新竹縣政府工程複查代表照片表

工程名稱：112年新竹縣新豐鄉新豐公園鄰里空間與綠色基盤營造計畫

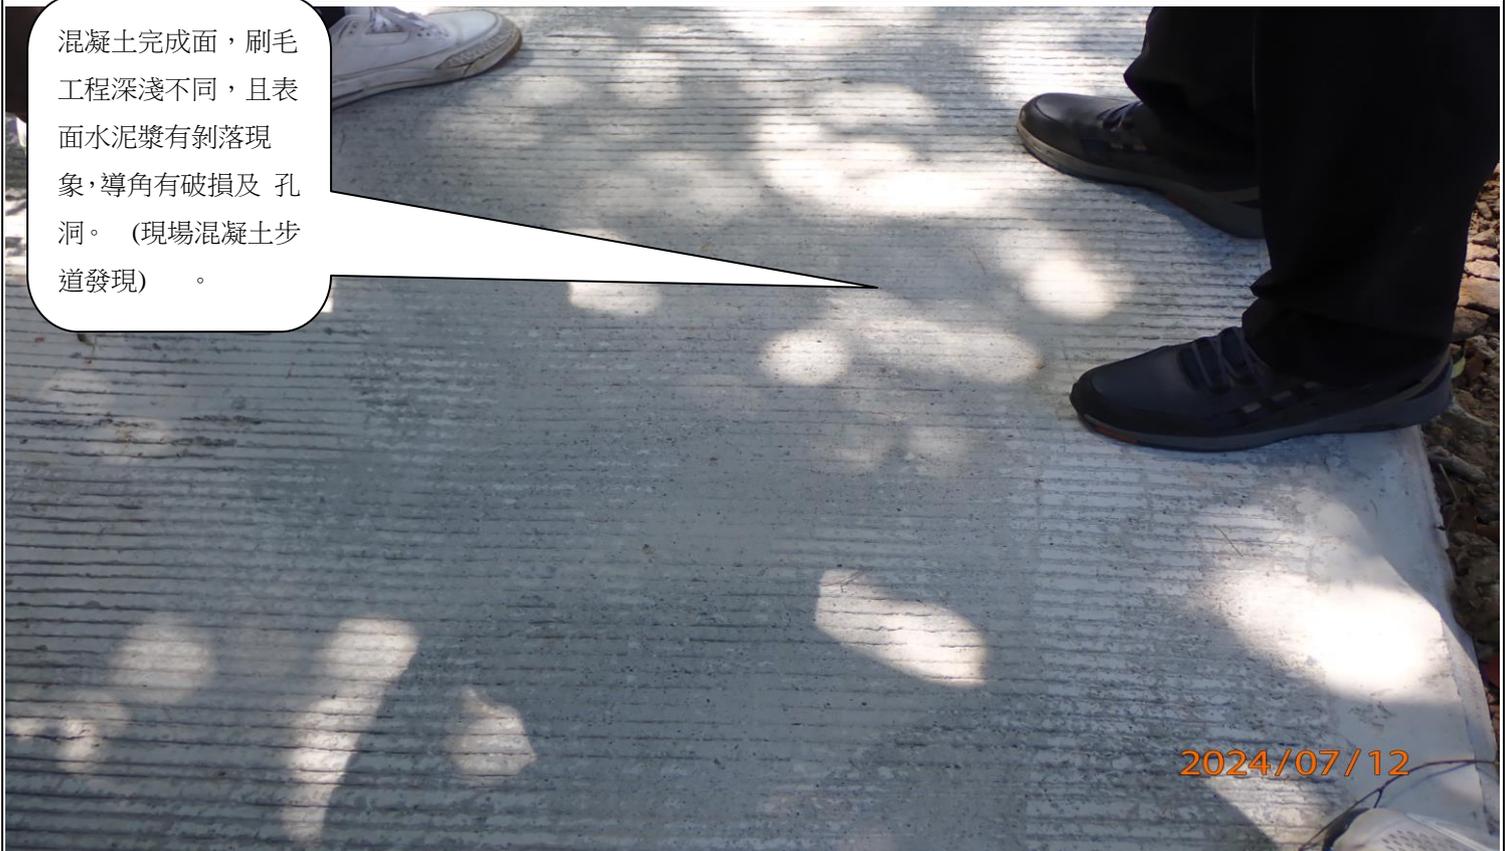
混凝土完成面，刷毛工程深淺不同，且表面水泥漿有剝落現象，導角有破損及孔洞。(現場混凝土步道發現)。

說明	混凝土完成面，刷毛工程深淺不同導角有破損及孔洞。(現場混凝土步道發現)
----	-------------------------------------

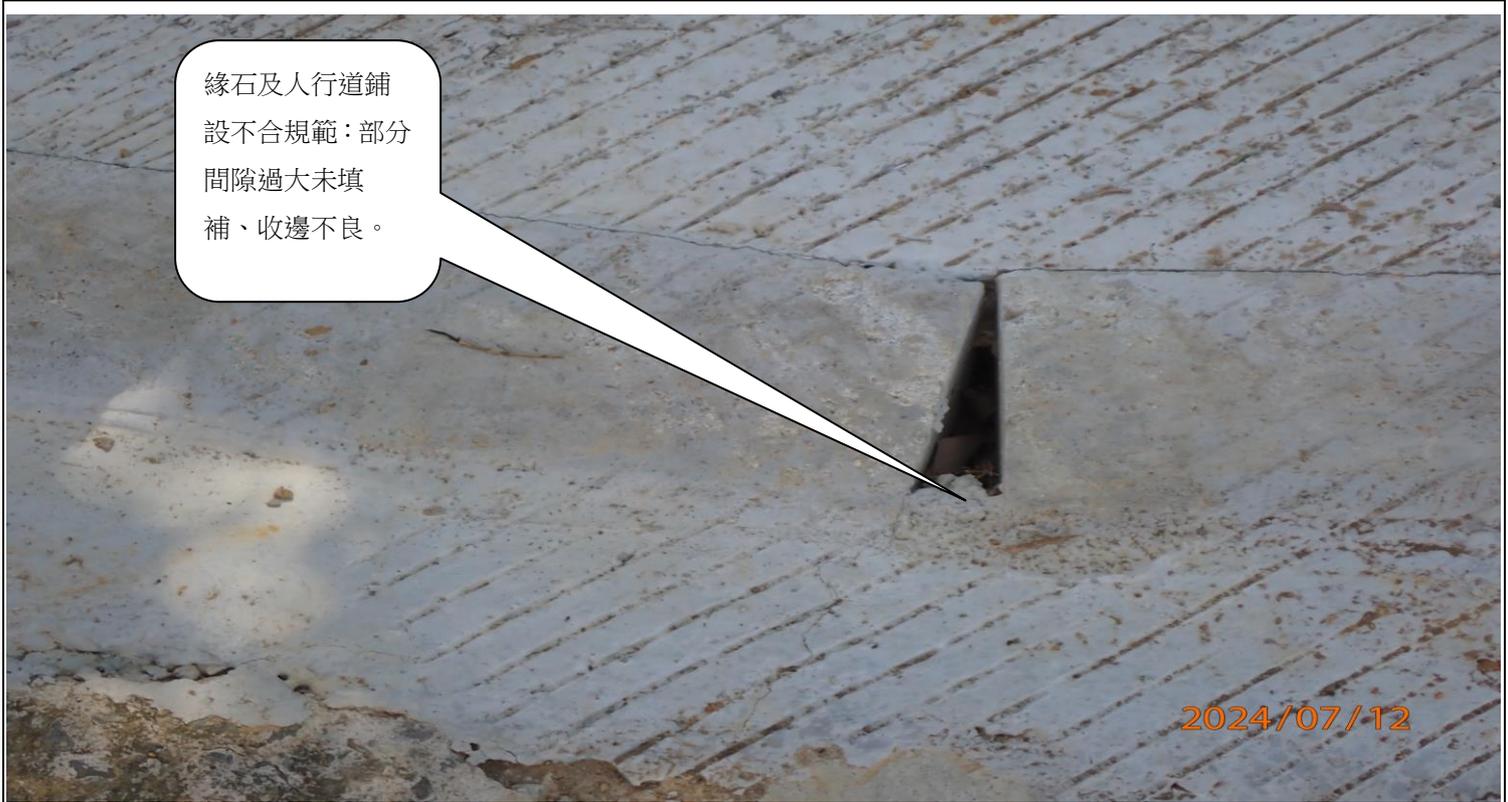
洗腳台頂部抵石子完成面有明顯剝落情形
